SPZOZ/SAN/ZP/13/2018

dotyczy: postępowania nr SPZOZ/PN/51/2017 prowadzonego w trybie przetargu nieograniczonego na dostawę sprzętu jednorazowego i wielokrotnego użytku dla SPZOZ Sanok

W związku z zapytaniami wykonawców ustalono co następuje:

Schodkowa końcówka cewnikowa

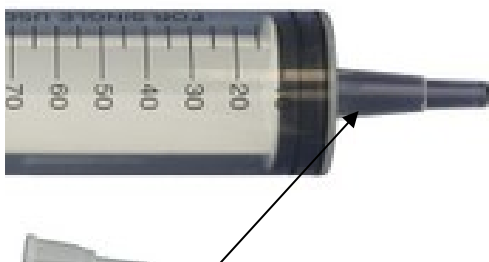
Czy Zamawiający wymaga, aby strzykawka posiadała schodkową końcówkę cewnikową, jak na rysunku poniżej:

Odpowiedź: Zamawiający nie wymaga lecz dopuszcza.
